KVERNALAND FLOMVURDERING Detaljregulering for TB4 nord for Frøylandsbekken

Kommentarer fra NVE

Detaljregulering nord for Frøylandsbekken

Ruting av flomhydrogrammet gjennom planområdet viser at det ikke er demping (alle 8 hydrogrammene er helt identiske).

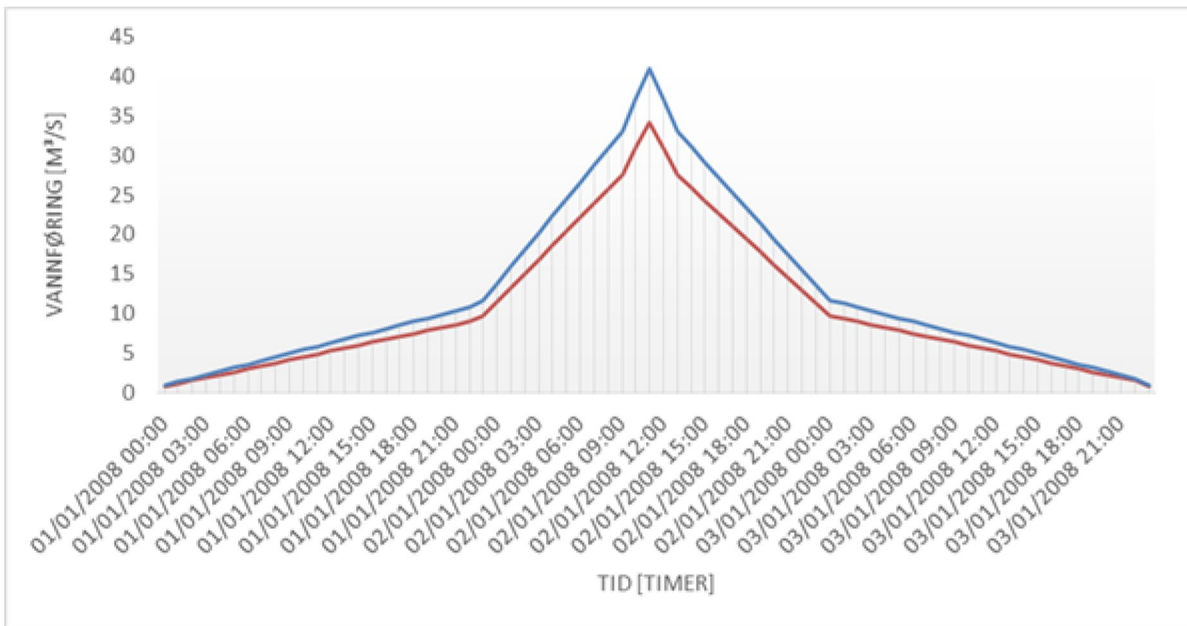
- 2) NVE skriver: «I rapporten frå Multiconsult datert 21.3.2018 pkt. 3 på s 4 står det: «Flommen dempes ikke noe betydelig i vassdraget. Derfor vil evt. endringer i vassdraget ikke påvirke flomsituasjon nedstrøms, dvs. i området langs Gamle Åslandsvegen».»

Videre skriver NVE: «Det er ikkje vist korleis konsulenten har kome fram til denne konklusjonen. Storleiken på endringa er ikkje kvantifisert. Rapporten er lite etterprøvbart då det berre er mange kart og lite grunngraving og utgreiingar.»

Når Multiconsult skriver at det ikke skjer betydelig demping, siktes det til flomdempning i planområdet. Tatt ut av sammenheng kan det kanskje leses som at det gjelder vassdraget som helhet, men uttalelsen gjelder planområdet alene. En slik vurdering er basert på følgende resonnering: det flomutsatte området er i størrelsesorden 50.000 m². Dette området kunne i teorien betraktes som et flomdemningsvolum. Hvis man antar en gjennomsnittlig terrengheving på 1 m ville dette tilsvare et tappt flomdemningsvolum på 50.000 m³. Flomforløpet som er bestemt gjennom flomfrekvensanalyse (se figur under) tilsvarer et volum

på ca. 3,4 millioner m³ over 3 døgn. Et flomdemningsvolum på 50.000 utgjør kun 1,5% av et flomvolum på 3,4 mill m³ og man kan forvente en marginal flomdempning i planområdet.

For å ytterligere å dokumentere denne vurderingen, ble det kjørt en ruting av flomforløpet for å simulere hvor mye flommen *faktisk* dempes. Den andre figuren under illustrerer dempingen ved å vise vannføringens variasjon i 8 punkter nedover vassdraget gjennom planområdet. Dersom det var noe særlig demping skulle kulminasjonsverdien (maksimum) bli mindre, punkt for punkt. Figuren viser at kurvene tvert imot er helt identiske; det er altså ingen synlig flomdemping i det hele tatt. Dette er i samsvar med ovenstående resonnementet.
